第8 非常警報設備

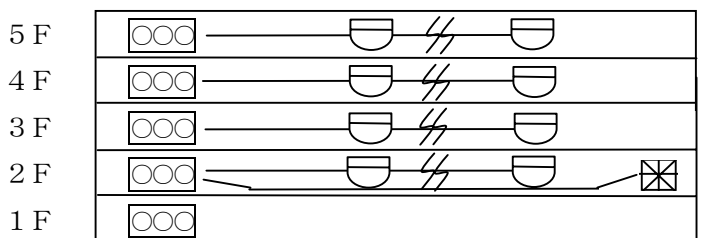
問2 昭和44年10月31日付消防予第249号の通達中第4の4にいう「小規模な防火対象物」で非常警報設備の音響装置を設けなくても火災である旨の警報を有効に行なえると認められるものについては、令第32条の規定を適用し差し支えないとあるが、これは人が叫べば聞こえると判断できる規模の防火対象物と解してよろしいか。

（例えば、2ないし3教室程度の学校の校舎や幼稚園の園舎等）

答 お見込みのとおり。（昭和46年5月31日付け消防予第88号）

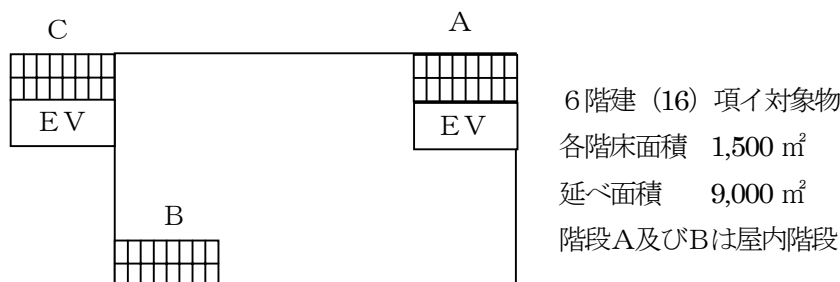
問4 次図のように、自動火災報知設備の総合盤を設置した場合、非常警報設備が設置されたものとして取り扱ってよろしいか。

全体 (16) 項口 1階 (15) 項、2～5階 (5) 項口、各階名200㎡

(5) 項口～自動火災報知設備設置対象

(15) 項～非常警報設備設置対象

受信機及び総合盤の間の配線は、耐火配線とする。

受信機には、ベル回路用バッテリーのほか、起動用回路及び表示灯回路用のバッテリーを設置する。

答 お見込みのとおり、取り扱ってさしつかえない。★

隣接するスピーカーを複数回線化した例

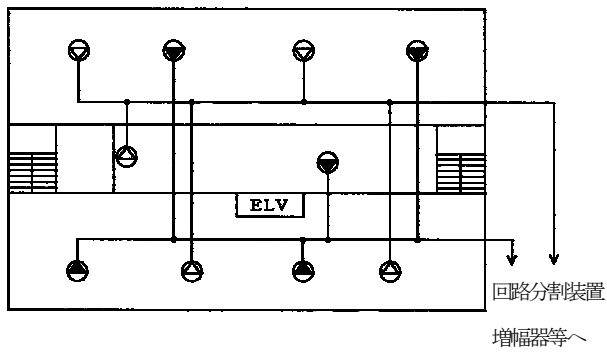
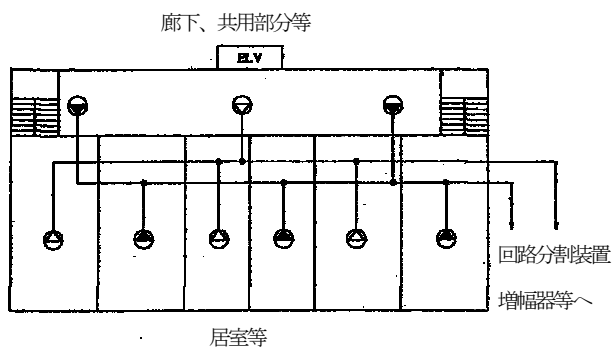
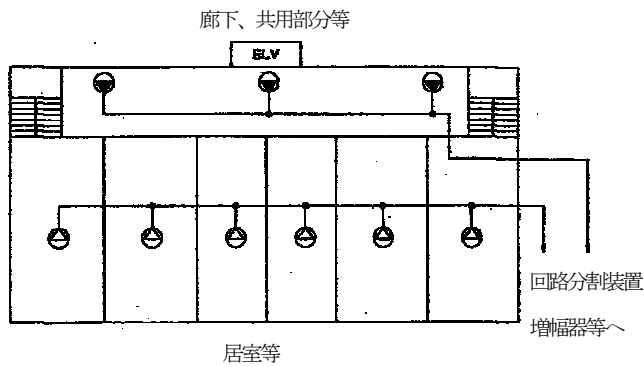
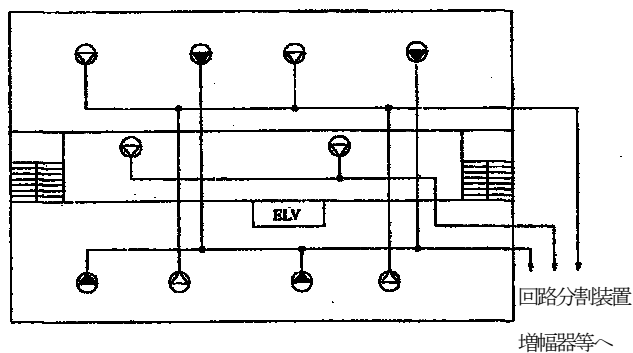
問8 放送設備は、火災階のスピーカー又は配線が燃焼するとスピーカー配線が短絡し、当該階に火災である旨の報知ができなくなることがある。これを防止するために複数配線化が必要であると考えがいかがか。

答 次のとおり指導されたい。★

1 複数回線化の方法

次のいずれかの方法によること。

- (1) 複数回線により構成する方法
- (2) 回路分割装置により分割する方法

2 複数回線化した場合の配線方法

次のいずれかの方法によること。

- (1) 隣接するスピーカー回路を別回路とする方法

なお、各回路に接続されるスピーカーは、おおむね同数となるよう配置すること。

- (2) 居室部分と廊下等の共用部分を別回路とする方法

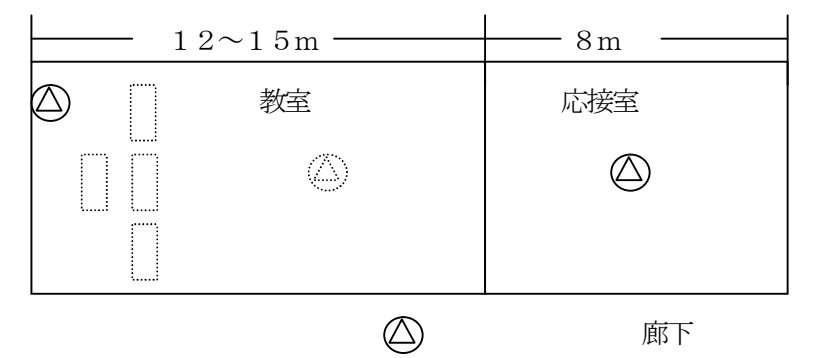
問10 新基準施行後の放送設備の設置に係る運用についてご教示願いたい

1 新基準施行後新築した場合

(1)	(2)
設置義務有	設置義務無 (任意設置)

2 新基準施行後増築したことにより設置義務が生じた場合

(1)	(2)		
既存 1,000㎡ 義務無	増築 2,000㎡	既存 1,500㎡ 義務無	増築 500㎡

3 旧基準で設置されていたもの増築した場合

(1)	(2)		
既存 2,000㎡ 設置済	増築 500㎡	既存 3,000㎡ 設置済	増築 1,000㎡

4 学校の体育館等別棟新築する場合(校舎等のアンプを利用する場合)

(1)	(2)		
校舎 設置済	体育館 義務有	校舎 設置済	体育館 義務無 (任意設置)

- 答 1 (1)、(2) いずれも新基準適用。
 2 (1)、(2) いずれも新基準適用
 増築の規模にかかわらず新設となるため新基準を適用する。
 3 (1)、(2) いずれも旧基準適用。ただし、既存アンプの容量が足りない場合、増設部分は新基準適用。
 4 (1)、(2) いずれも旧基準適用
 ただし、既存のアンプがスピーカーを増設できるだけの容量を確保できない場合、体育館部分は新設となり新基準適用となる。★
